株式会社ミスミ
日本企業体
ME 事業グループ

「アジャストホース ホース単体」仕様変更のご案内

アジャストホース ホース単体 HJD

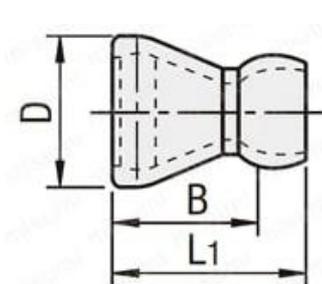
ホース単体（リンク部）の寸法を下記の通り変更いたします。

型式		リンク数	ホース内径	D	B	L ₁
Type	ホース呼び					
HJD	2	5	6.3	15.9	14.8	20.3
	3		8.5	20.2	17.6	25.2
	4		12.7	25.1	21.1	29.8

型式		リンク数	ホース内径	D	B	L ₁
Type	ホース呼び					
HJD	2	5	6.6	15.9	14.5	20.0
	3		9.5	20.2	17.4	25.2
	4		12.6	25.2	21.0	29.9

金型変更に伴い一部寸法を変更しております。

本変更による商品機能への影響は無く、新旧品を組み合わせでご使用いただくことも可能です。
